SERVICE INFO – INA 0055

Изменение конструкции роликов

некоторых натяжителей ремня привода вспомогательных агрегатов

Рисунок 1: Увеличенный вид различий роликов предыдущей конструкции (слева) и новой конструкции (справа)

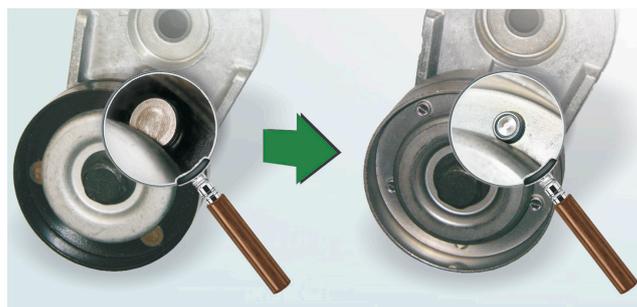
Schaeffler Automotive Aftermarket предлагает модифицированные ролики для указанных натяжителей. Разница состоит, как показано на рис 1, в покрытии (предыдущая версия - черное, новая - металлическое) и в соединении половинок рабочих поверхностей (предыдущий вариант - заклепка, новый - скоба).

В течении переходного периода могут поставляться натяжители обеих конструкций. Обе версии отвечают одинаковым техническим требованиям и могут быть использованы без ограничений на автомобилях, указанных в каталогах.
